Vysvětlení zadávací dokumentace č. 1

„Lesopark Hošťálková“

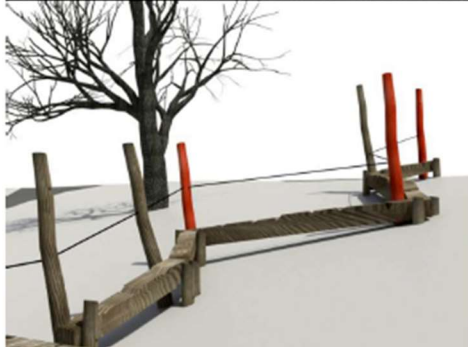
V grafické příloze jsou informační tabule a interaktivní tabule – jistě je mezi jednotlivými prvky cenový rozdíl. Dovoluji si Vás požádat o upřesnění, kolik je informačních tabulí a kolik je interaktivních tabulí (edukační dendrofon apod.)

informační tabule - 7 ks

interaktivní tabule - 3 ks

Cik cak opičí stezka

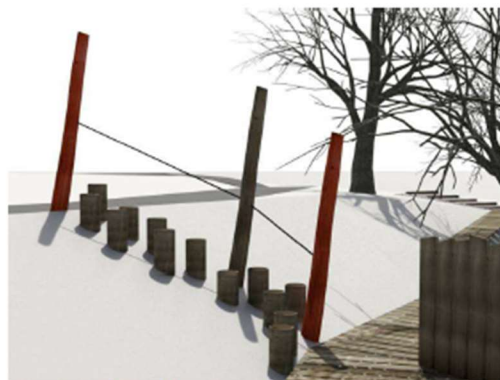
Cik Cak opičí stezka – jaká je celková délka prvku?

Tematická naučná stezka - přírodní dřevěné a lanové prvky
 - přírodní dřevěné a lanové typové prvky jsou řešeny stejným dodavatelem jako Interaktivní tematické herní prvky - Kategorie I (dřevěný domeček sova, jelen a sedací divoké prasátko). Prvky jsou řešeny ve stejném duchu a navazují na sebe, proto je nutné dodržet stejného dodavatele. Obrázky jsou použity od dodavatele prvků.

Dřevěné chůďy - kůly a kuláče

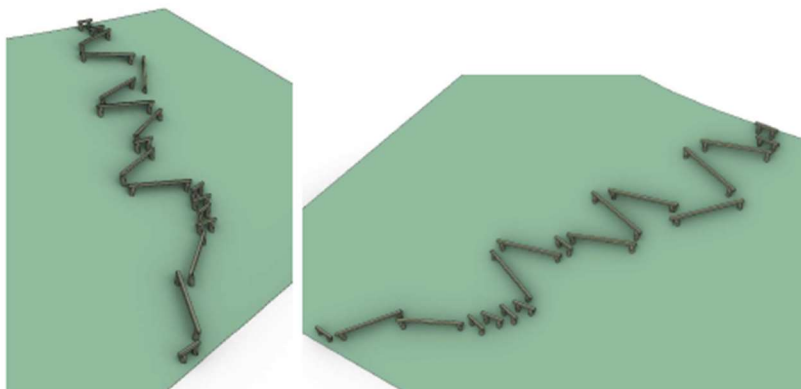
Dřevěné chůďy – kůly a kuláče – nenašli jsme pro toto znázornění položku v rozpočtu.

Kladiny ve svahu

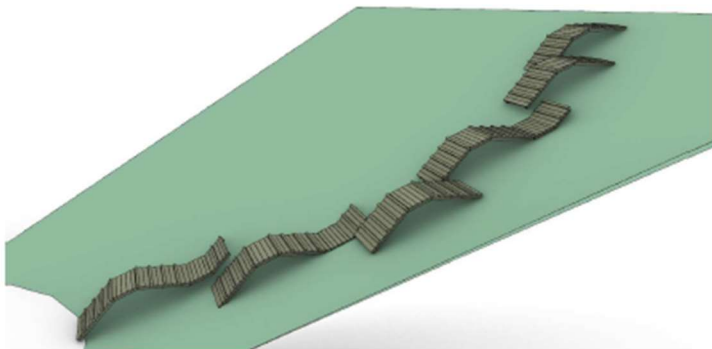
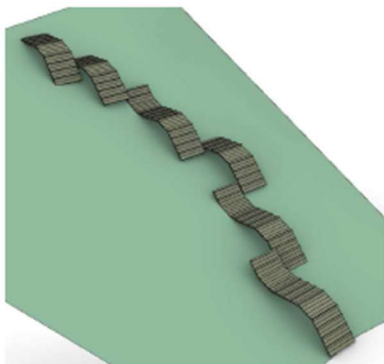
Kladiny ve svahu – kde v rozpočtu jsou na tyto prvky položky? Chybí podrobná specifikace – kubatura dřeva, rozměry apod.
